# Ideen- und Realisierungswettbewerb Neugestaltung Hauptmarkt, Obstmarkt und Ostseite Augustinerhof in Nürnberg

**Ergebnisse**

Auslober: Baureferat Stadt Nürnberg

S. 21 Gestaltungsplan

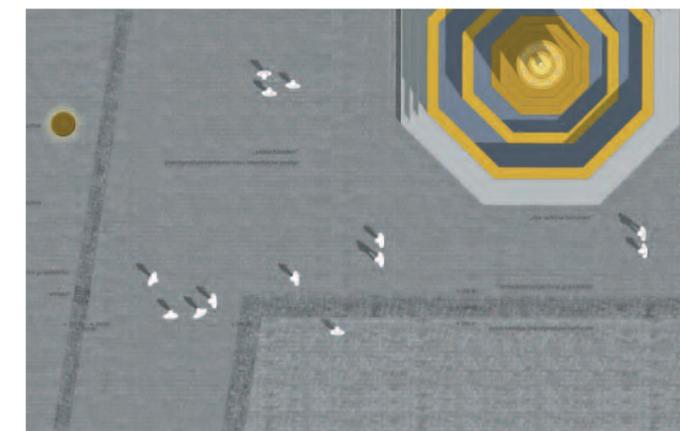
Die Verfasser entwickeln ein Gestaltungskonzept, das die verschiedenen zeithistorischen Veränderungen zur Geltung bringen will. Dabei werden die stadträumlichen Konturen betont und durch einen einheitlichen Stadtboden zusammengeführt.

Dabei wird der zentrale Platzraum des Hauptmarkts intarsienförmig unter Verwendung des vorhandenen Plasters gebildet und von einer Entwässerungsrinne dem Relief folgenden umschlossen. Störende Profilausbildungen im Umfeld der Frauenkirche werden zurückgebaut und diese so zu einem stadträumlichen, dominanten Bindeglied zwischen Hauptmarkt und Obstmarkt hervorgehoben.

Der Obstmarkt wird als eigenständiger, historisch begründeter Platzraum wieder erfahrbar gemacht. Dies wird insbesondere durch gut platzierte Baumgruppen und Freistellung der vorhandenen Solitäräume erreicht. Die Ergänzungen der Vegetation sind auch stadtklimatisch vorteilhaft. Die überdimensionierte Fahrbahn über den Obstmarkt wird zurückgebaut, durch Fahrbahnversätze kann die Fahrgeschwindigkeit angemessen reduziert und der Chor der Frauenkirche betont werden. Engstellen im Pflasterstil sind zu überprüfen.

Das Materialkonzept des Stadtbodens geht vom bestehenden Granitpflaster aus und wird in zurückhaltenden Mustern fortgeführt. Das Lichtkonzept ist zurückhaltend formuliert. Neu entwickelte Mastleuchten bilden die verkehrs- und sicherheitstechnische Grundausleuchtung, Die räumliche Lichtführung erfolgt dezent über die Fassaden. Ausstattungselemente werden in klarer Form und robuster Konstruktion an akzentuierenden Positionen der Platzräume eingefügt. Standorte für Infrastruktureinrichtungen sind markiert, ohne bauliche Ausformung.

Die verkehrlichen Belange sind gut gelöst. Insgesamt zeichnet sich die Arbeit durch gute Orientierbarkeit aus. Durch weitgehende Verwendung vorhandenen Pflastermaterials dürfte die Realisierung des Konzepts in einem wirtschaftlich günstigen Bereich liegen.

- 1 Räume
- 2 Bäume
- 3 Boden alt – neu
- 4 Detail Sitzmöbel Hauptmarkt
- Detail Fahrradbügel
- Detail Beleuchtung
- S.25 Gestaltungsplan

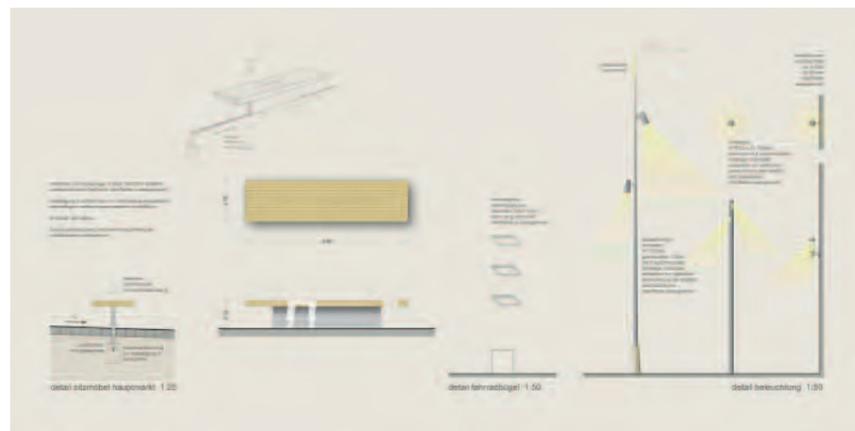
Die Arbeit überzeugt im Realisierungsteil durch eine ruhige, homogene und schlüssige Gestaltung des Hauptmarktes, die auf elegante Art die Topographie berücksichtigt. Die Anbindung des Augustinerhofareals an den Hauptmarkt ist unspektakulär, aber schlüssig. Die Frauenkirche wird durch eine Umrahmung mit Natursteinplatten aus der Platzfläche heraus gehoben, das insgesamt ruhige Erscheinungsbild des Hauptmarktes wird dadurch aber nicht gestört.

Positiv zu bewerten ist die konsequente Situierung der Beleuchtung entlang einer Achse an der Westseite des Hauptmarktes. Die flexible Nutzung des zentralen Platzbereiches ist dadurch gewährleistet.

Im Gegensatz zum Hauptmarkt definiert sich der Obstmarkt auch weiterhin als Straßenraum. Auf eine Platzbildung wird bewusst verzichtet. Die vom Auslober gewünschte grundlegende Verbesserung des städtebaulichen Erscheinungsbildes wird dadurch nicht erreicht. Durch Reduzierung der Fahrbahn auf das notwendige Minimum ergeben sich Randbereiche mit Entwicklungsmöglichkeiten. Kritisch zu sehen sind die Parkplätze gegenüber der Frauenkirche, da dadurch die Entwicklung der Gastronomie im Außenbereich eingeschränkt wird. Die Situierung der Fahrradstellplätze ist zu hinterfragen. Die vorgeschlagenen Baumarten eignen sich als Stadtbäume nur eingeschränkt, das Baumdach aus Kiefern erschließt sich dem Betrachter nicht. Die Situierung der Ver-/Entsorgungsstation für den Marktbetrieb wird vom Entwurfsverfasser nicht behandelt.

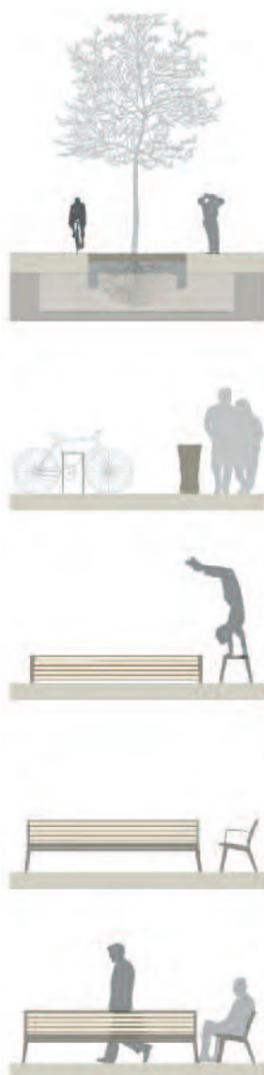
Die Arbeit leitet ihr Konzept sehr schlüssig aus der Analyse der historischen Stadtstrukturen und der topographischen Situation ab. So begründet sich die Entscheidung, den gesamten Stadtboden um die Frauenkirche in einer homogenen Struktur mit Granitpflaster zu belegen. Dennoch werden die beiden großen Plätze sehr verschieden akzentuiert und es entsteht Abwechslung und Spannung im Stadtraum.

Der Hauptplatz fällt der natürlichen Topographie folgend in einem gleichmäßigen Gefälle von Nord nach Süd und wird durch hangparallele Entwässerungsrinnen gegliedert. Die Begrenzung des Platzes an den südlichen und nördlichen Gassen ist ein diskussionswürdiger Vorschlag. Der Platz erscheint sehr selbstverständlich, als sei er immer so gewesen und er ist damit für die vielfältigen Nutzungen gut geeignet. Aber er wirkt auch ein bisschen langweilig, zumindest wünschte man sich einige Sitzmöglichkeiten auch außerhalb der bewirteten Bereiche.

Ein ganz anderes Thema prägt den Obstmarkt. Orientiert an früheren Raumkanten wird hier eine kräftige Durchgrünung vorgeschlagen. Mit grazilen, aber dicht gepflanzten Baumarten wie Robinie und Schnurbaum werden stimmungsvolle Aufenthaltsräume und eine sehr interessante Abfolge von Räumen inszeniert. Diese Qualitäten werden unterstrichen durch die Herausnahme des Individualverkehrs aus dem Kernbereich um die Frauenkirche. So reizvoll dieser Gedanke ist, er wird sich nicht umsetzen lassen, da er zu unverträglichen Verlagerungen von Verkehr in die angrenzenden Gassen führen würde. Im Bereich der Busschleife darf die Darstellung der Vegetation wohl nicht zu wörtlich genommen werden.

Die ausgewiesenen Fahrradstellplätze sind deutlich zu wenig und sie sind zu peripher angeordnet.

S.33 Gestaltungsplan

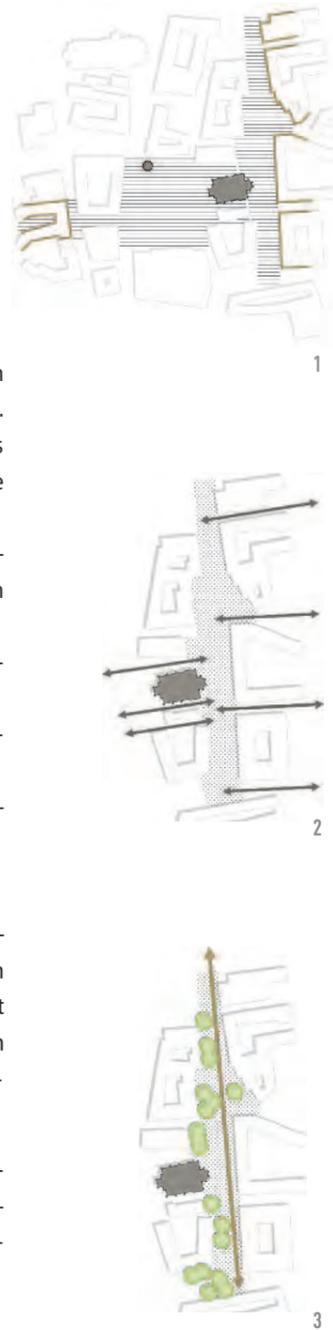
Die vorgesehene Ausstattung unterstützt diesen Gedanken mit dem Geländeverlauf folgenden unauffälligen Entwässerungsrinnen und mit dem Beleuchtungskonzept, das insbesondere an den Platz und an den Straßenrändern ausgerichtet ist.

Dem Grunde nach wird die Ausbildung des Ideenteils am Obstmarkt durch die nördliche und südliche Anordnung der Erschließungsfunktionen und die Freihaltung und Betonung des zentralen Obstmarktes durch großkronige Bäume differenziert gesehen. Nachteilig ist dabei, dass die Baumstellungen zusammen mit der Entwässerungsrinne die Nord-Südstraße Obstmarkt/Spitalgasse als Verkehrsachse betonen. Jedoch kann den Verfassern zugutegehalten werden, dass sich die Rinnen aus Granitdreizeilern subtil in die Oberflächengestaltung einfügen. Die Anordnung der Anwohnerstellplätze wird nachteilig bewertet.

Das Preisgericht kann den Verfassern attestieren, dass sie eine hohe Sensibilität hinsichtlich des Gestaltungsmaßes in diesem besonderen gesamträumlichen Kontext beweisen. Jedoch fehlt eine subtilere Differenzierung der unterschiedlichen Räume, die über den funktionalen Aspekt der Oberflächenentwässerung hinausgeht.

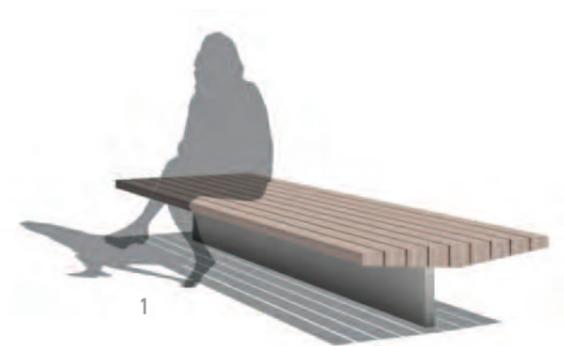
Die Grundhaltung des Entwurfs mit nur wenigen Gestaltungselementen wird der städtebaulichen Situation um Hauptmarkt und Obstmarkt durchaus gerecht. Die Ansätze – steinerner Hauptmarkt – und – Obstmarkt mit Bäumen – sind richtig. Die Planungsvorschläge dürften folglich zu einer deutlichen Aufwertung dieser wichtigen Platzfolge im Herzen der Stadt Nürnberg führen. Allerdings besteht durch das konsequente und zum Teil recht statische Entwurfsprinzip, z.B. Ausdehnung weitgehend einheitlicher Pflasterflächen von Haus zu Haus auch die Gefahr einer Monotonie. Die vorgesehene Intarsie im Bereich des Hauptmarktes ist in diesem Zusammenhang ein durchaus logischer Ansatz zur Gliederung der großen Fläche. Der daraus resultierende starke Nord Süd Bezug der Innenfläche ist allerdings auch fraglich. Im Sinne der Begehbarkeit und vor allem der Barrierefreiheit ist es zutreffend, gesägten Naturstein als Oberflächenmaterial zu verwenden. Jedoch ist es unverständlich, dass dies auf der Innenseite des Platzes, der Intarsie, geschehen soll und nicht auf den Hauptwegeverbindungen in den Randbereichen. Der Zugang zum Augustinerhof mit einer Baumreihe in dieser eher schmalen Straße ist unverständlich.

Kernpunkt des Lichtkonzepts ist die Beleuchtung der Freifläche des Hauptmarktes. Die umliegenden Fassaden werden dabei nachrangig behandelt. Die Fläche des Hauptmarktes ist durch das helle Licht aber zu stark hervorgehoben. Der Platz wird dadurch an Räumlichkeit verlieren. Zudem werden in der Platzmitte die Passanten geblendet. Die Frauenkirche wird lichttechnisch leider deutlich unterbewertet.

Die weitgehende Wiederverwendung des Oberflächenmaterials wird begrüßt. Die Aufbereitung, Absägung und Bürstung, der Granitsteine ist allerdings sehr aufwendig. Die Wirtschaftlichkeit liegt insgesamt noch im Durchschnitt.

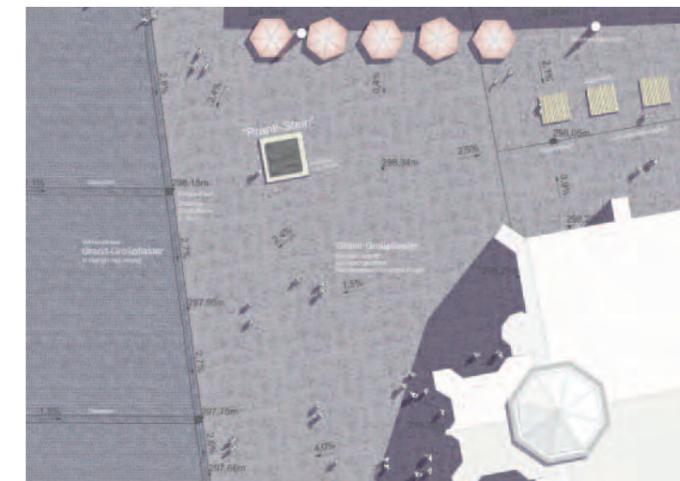
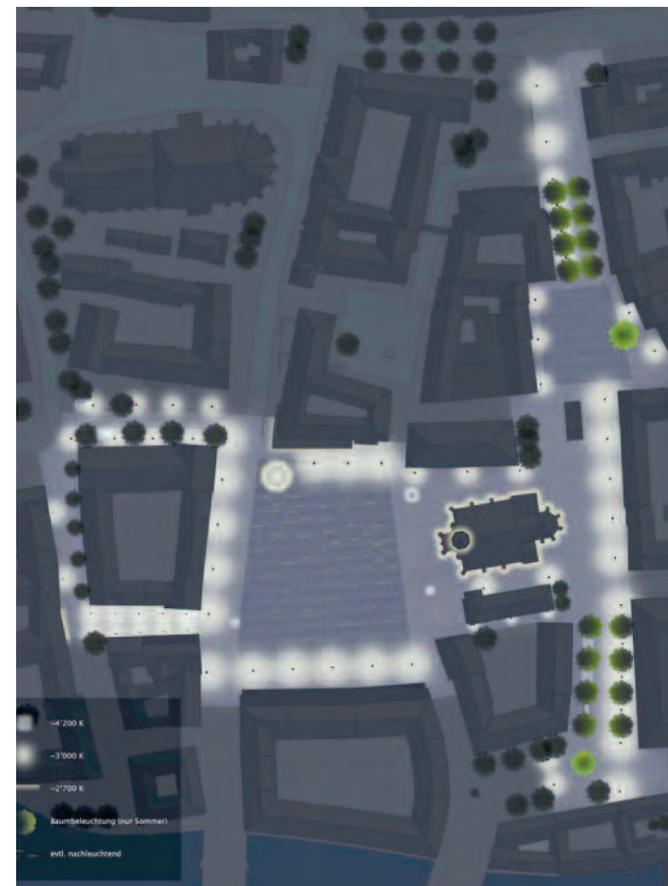
Die Arbeit zeichnet sich durch eine großzügige Grundhaltung, sowohl für den Hauptmarkt, wie auch für den Obstmarkt aus. Sie ordnet den Hauptmarkt mit wenigen Gestaltungselementen neu, hebt den Chor der Frauenkirche positiv hervor, akzentuiert den Obstmarkt und den nördlich sowie südlich angrenzenden Straßenraum in guter, nachvollziehbarer Weise. Schade ist, dass die Anbindung an die Theresienstraße so wenig Qualität bietet. Insgesamt aber eine schlüssige und qualitätsvolle Idee. Am Obstmarkt missachtet der geometrisch harte Platzentwurf die fließenden Platzwände in diesem Bereich.

Der Vorschlag, das vorhandene Granitpflaster konzentriert und in richtiger Abgrenzung in der Platzmitte des Hauptmarktes wieder zu verwenden, ist gut, während dies für den nördlichen Obstmarkt keine Lösung ist. Mit dem neuen, an den Kanten gesägtem Pflaster wird für die Hauptwegeverbindungen eine angenehme Begehbarkeit erreicht. Ob die angebotenen Sitzpodeste einen echten Beitrag für eine hohe Gestaltungsqualität bieten, wird bezweifelt. Die Anordnung der PKW Stellplätze und der Fahrradabstellplätze unter Bäumen im Bereich des Obstmarktes ist richtig. Das Konzept der Beleuchtung funktioniert, die vorgeschlagenen Mastleuchten überzeugen jedoch nicht.

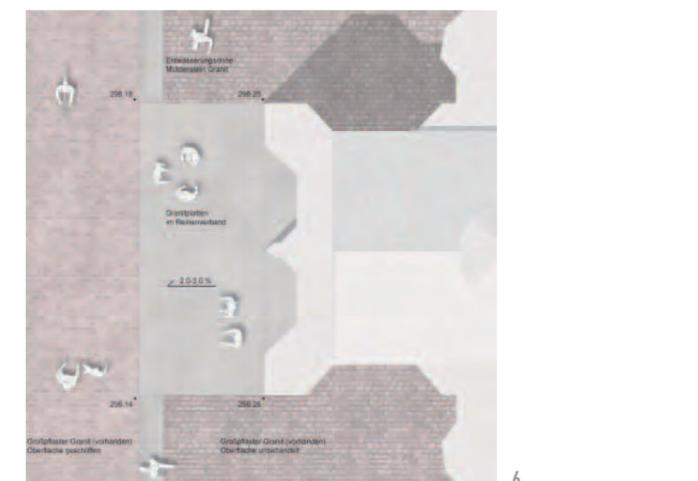
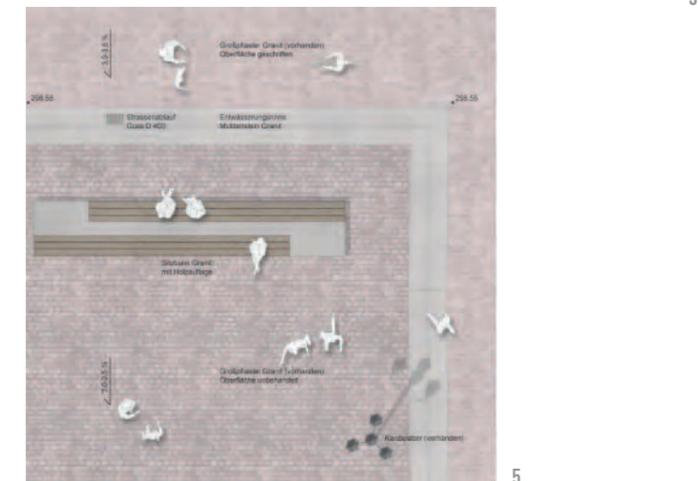
Hauptmarkt und Obstmarkt werden als zentrale Stadträume herausgearbeitet und fügen sich selbstverständlich in die vorhandene Raumstruktur ein. Die Setzung des Stadtgrüns führt zu zwei Platzräumen mit sehr unterschiedlicher Charakteristik und Atmosphäre: ein steinerner Hauptmarkt und ein durch Grün geprägter Obstmarkt.

Mit der Begrünung der Spitalgasse und der Zufahrt am nördlichen Ostmarkt werden mit einfachen Eingriffen historische Raumkonturen wieder hergestellt und der Platzraum als Einheit erlebbar. Die regelmäßige Allee an dieser Stelle wird vom Preisgericht allerdings als zu schematisch und nicht altstadtgerecht bewertet. Leider wird die Platzwirkung des Obstmarktes durch die starke Betonung der linearen Straßenführung erheblich geschwächt. Es entsteht ein verkehrsbezogener Eindruck. Die Ausstattung des Obstmarktes mit Sitzbank und Spielbrunnen überzeugt in der dargestellten Form nicht, auch wenn das Element Wasser an dieser Stelle grundsätzlich möglich ist. Zum Umgang mit der Versorgungsstation bleibt der Entwurf die Antwort schuldig.

Das Lichtkonzept unterstützt das Ziel der Gestaltung differenzierter Stadträume. Der Obstmarkt wird in seiner Wirkung als linearer Raum durch eine Ausleuchtung der Fahrgasse mit Seilleuchten unterstützt. Die Beleuchtung des Hauptmarkts mit Wandleuchten und Kandelabern unterstützt die flächenhafte Raumwirkung. Ob zur Akzentuierung der stadthistorisch bedeutende Achse von Fleischbrücke zur Burg auf eine historisierende Beleuchtung mit Kandelabern zurückgegriffen werden muss, erscheint fraglich.

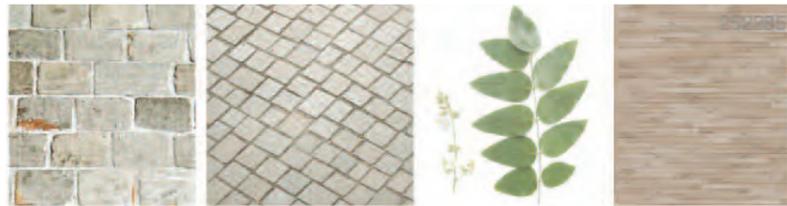
Die ruhige und durchgängige Pflasterung im Bereich des Hauptmarktes wird positiv beurteilt. Die visuelle Zentrierung der Frauenkirche in Form einer zurückhaltenden U-förmigen Belagsfigur auf dem Hauptmarkt erscheint jedoch fragwürdig, die Lichtmasten im südlichen Bereich verstärken diesen Eindruck und stehen im Widerspruch zu der den Hauptmarktfassaden vorgestellten Beleuchtung. Die Wahl der Leuchten wird dem Platz nicht gerecht.

Der Entwurf zeigt am Obstmarkt durch die lockere Stellung der Bäume eine besondere Qualität. Der Verfasser sieht Baumstandorte in den Platzaufweitungen des Obstmarktes vor, die als neuzeitliche Ergänzung des mittelalterlichen Stadtgefüges anerkannt werden.
